**Anordnung eines Verkehrsberuhigten Bereichs in der Stichstraße des Mariahilfbergwegs oberhalb des Klinikums-Eingangs;
hier: Stellungnahme aus Sicht der Verkehrsplanung**

Anlage: Luftbildkartenausschnitt (M = 1:500)

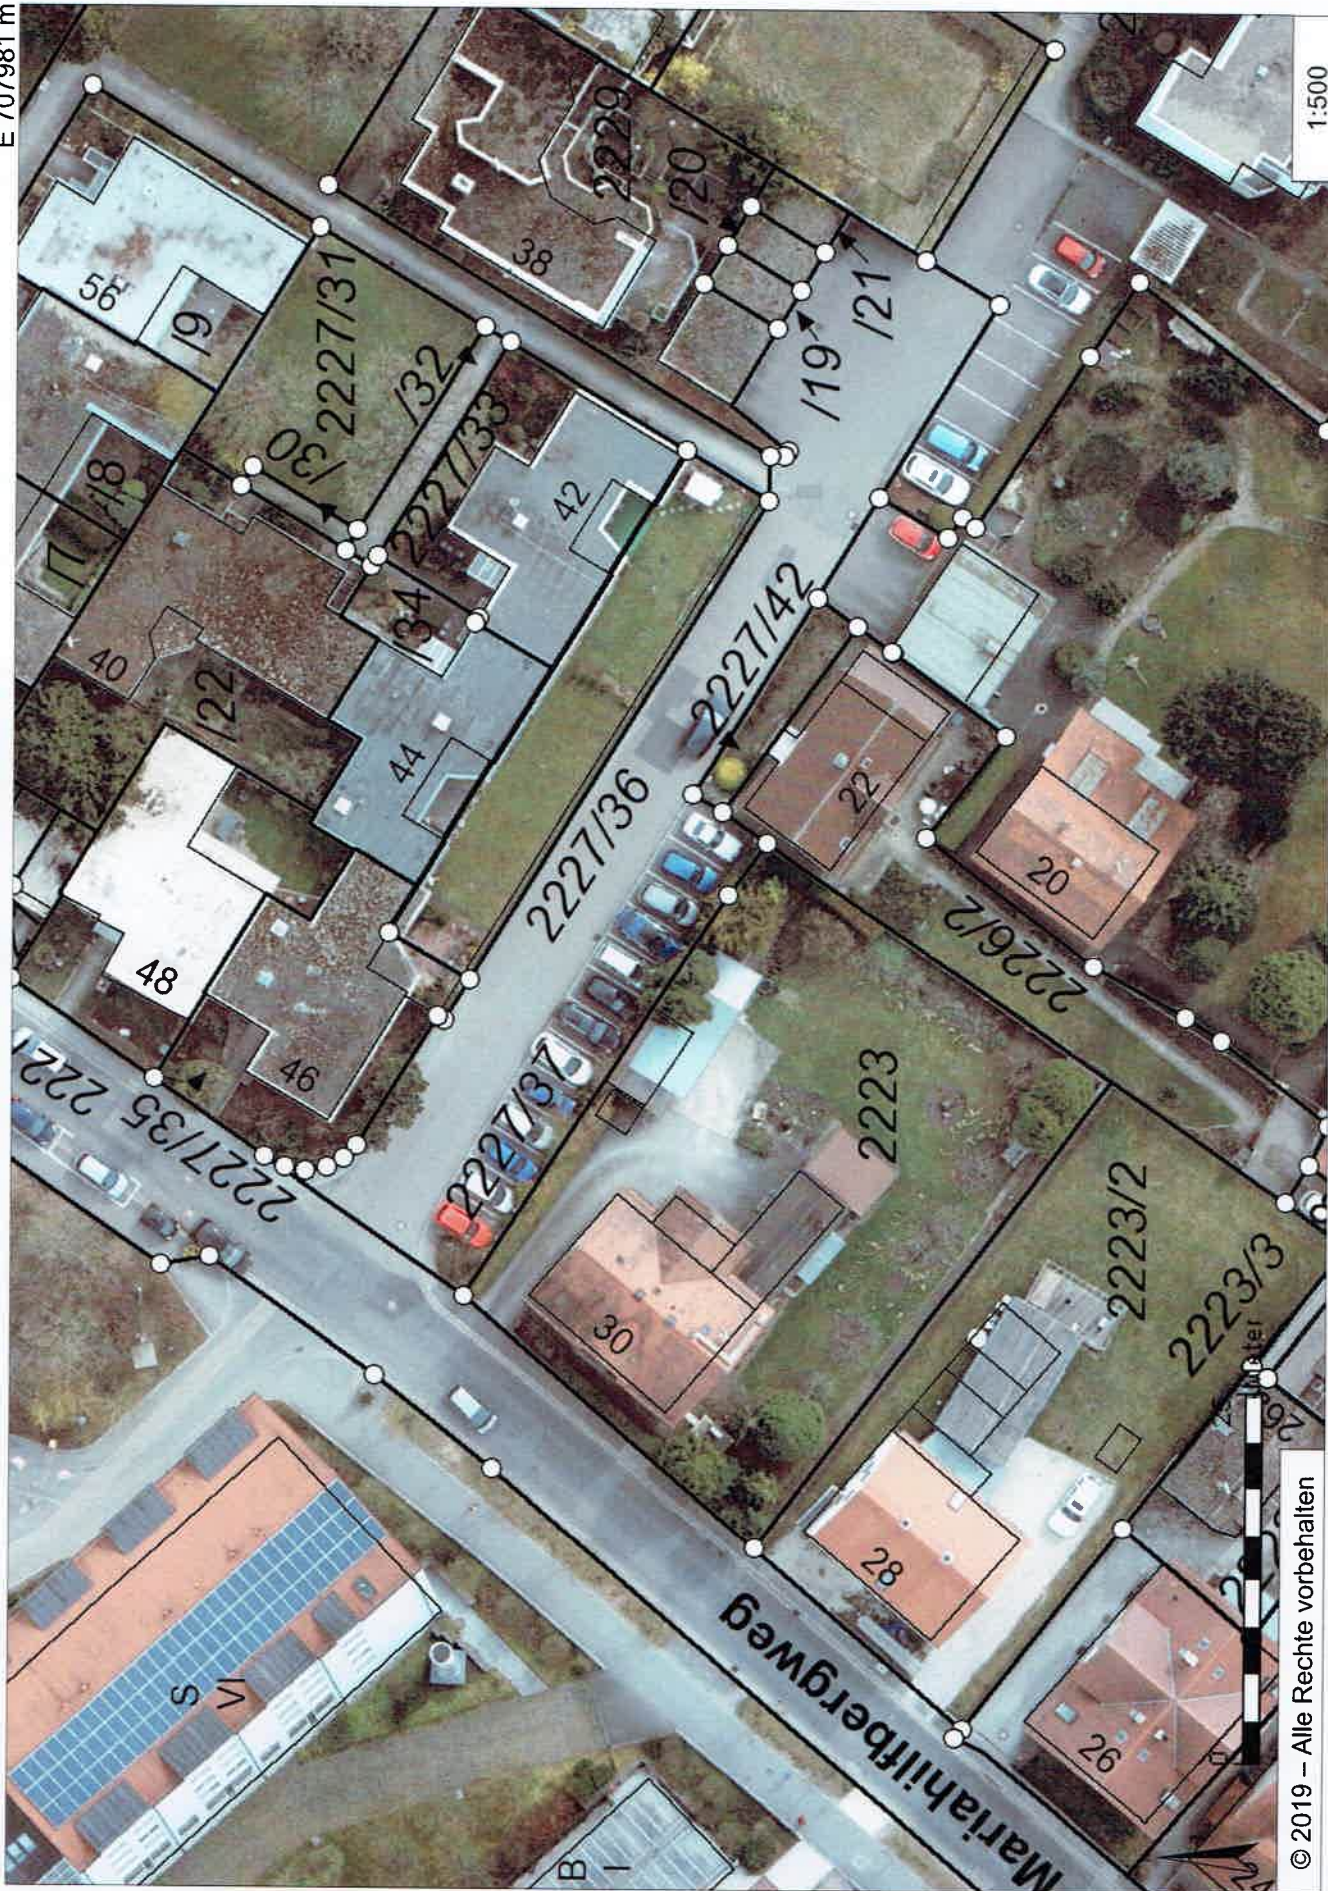
Die fragliche Stichstraße am Mariahilfbergweg ist zwar nicht ideal für einen Verkehrsberuhigten Bereich (sehr viele Parkieranlagen), erfüllt aber die Mindestvoraussetzungen: (fast) nur Wohnnutzung, kein Durchgangsverkehr, höhengleicher Ausbau, 13 gekennzeichnete öffentliche Parkplätze, kein größeres Gefälle, keine anderweitige Festsetzung im Bebauungsplan (dieser wurde 1994 aufgehoben).

Deshalb ist aus Sicht der Verkehrsplanung eine Anordnung grundsätzlich möglich, wobei aber zu erwarten ist, dass die Anwohner dann Geschwindigkeitskontrollen haben wollen. Spürbare Verbesserungen für die Anwohner ergeben sich nur bei Einhaltung der zulässigen Schrittgeschwindigkeit (< 7 km/h oder wenigstens < 10 km/h).

Für die Anordnung fehlt noch die dauerhafte und spürbare Kennzeichnung des Beginns des Verkehrsberuhigten Bereichs mit einem Niederbord bzw. Kopfsteinpflaster. Die Lage sollte nordwestlich des ersten Parkplatzes und des Kanaldeckels liegen (vgl. Anlage).
